## Product Change Notice (PCN)

件名: 弊社シリアル EEPROM : TSSOP ハロゲンフリー製品の後工程 (組立/選別テスト) 拠点変更  
発行日: 7/27/2022  
出荷開始予定日: 12/01/2022

## 別紙：22-0005A 補足資料

### 3. 梱包仕様の比較 (1 of 3)

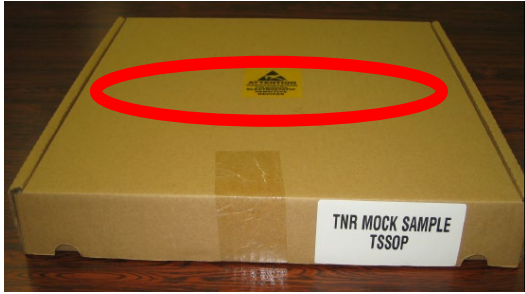
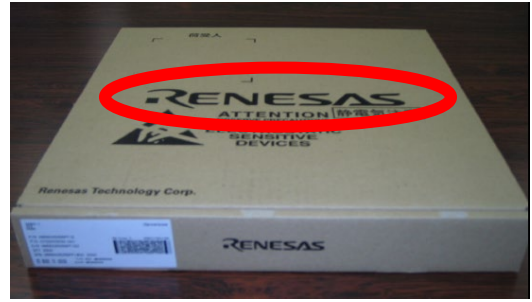
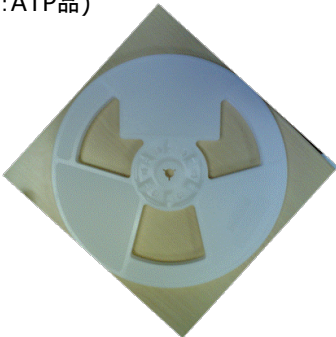
内装箱 Inner box

(変更前:ATP品)

ルネサスロゴなし There is no logo mark of RENESAS

(変更後:MVC品)

ルネサスロゴ有 There is a logo mark of RENESAS

緩衝材 Cushioning material

(変更前:ATP品)

シールド袋、エアキャップあり  
Shielding Bag with Bubble bag

(変更後:MVC品)

なし None

リールの色 Reel's color

(変更前:ATP品)

白 White

(変更後:MVC品)

黒 Black

エンボステープ仕様 Embossed tape dimensions (TSSOP-8)

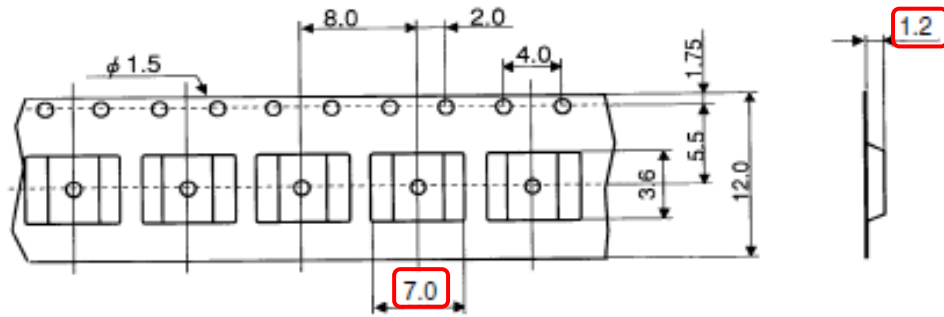
<変更前：ATP品>

型名 (Tape type)	ADVANTEK TSSOP8
材質 (Material)	ポリスチレン (PS)
表面抵抗値 (Surface resistance value)	$1 \times 10^5 \Omega / \square$ 以下 $1 \times 10^5 \Omega / \square$ or less

パッケージコード (Package code)	TTP-8DAV
収納数 (storage No.)	A 3000 IC/内装箱 3000 IC/Inner box

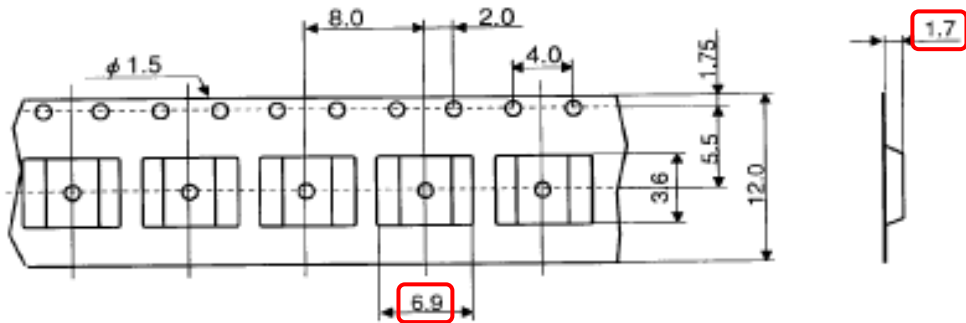
<変更後：MVC品>

型名 (Tape type)	TE1208-7P
材質 (Material)	ポリスチレン (PS)
表面抵抗値 (Surface resistance value)	$1 \times 10^7 \Omega / \square$ 以下 (less than $1 \times 10^7 \Omega / \square$ )

パッケージコード (Package code)	TTP-8DA TTP-8DAV
収納数 (storage No.)	3000IC/内装箱 (3000IC/Inner box)

リール仕様 Reel dimensions (TSSOP-8)

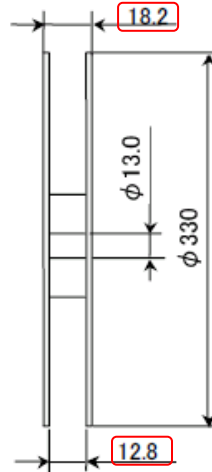
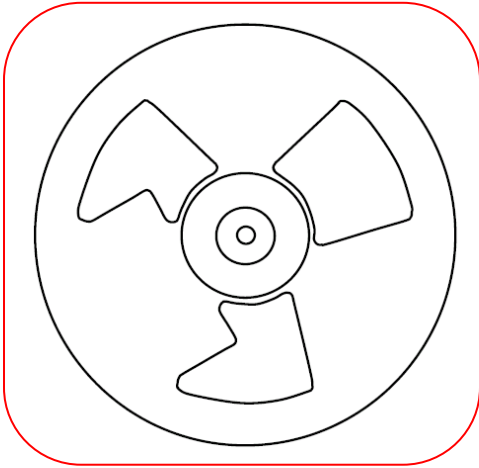
<変更前 : ATP品>

リール (Reel)	φ 330 プラスチックリール (12mm 幅用) φ 330 Plastic reel (for 12mm width)
材 質 (Material)	ポリスチレン (PS)
表面抵抗値 (Surface resistance value)	$1 \times 10^9 \Omega / \square$ 以下 $1 \times 10^9 \Omega / \square$ or less

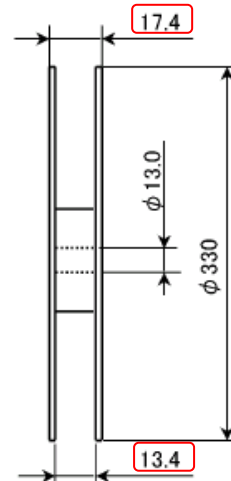
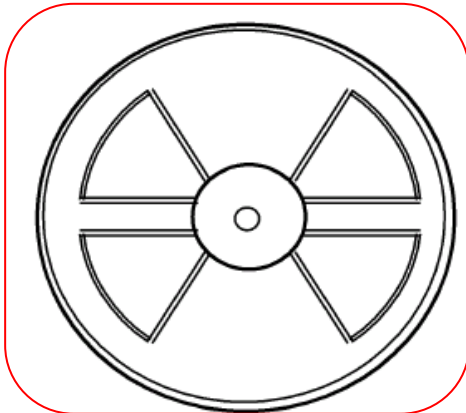
<変更後 : MVC品>

リール (Reel)	φ 330 プラスチックリール(12mm幅用) φ 330 plastic reel (For 12mm width)
材 質 (Material)	ポリスチレン (Polystyrene)
表面抵抗値 (Surface resistance value)	$1 \times 10^9 \Omega / \square$ 以下 (less than $1 \times 10^9 \Omega / \square$ )

※成形金型の差異等により、リールのフランジ部のデザインが多少異なるものが存在する可能性があります。重要寸法に差異はなく、使用上に問題はございません。
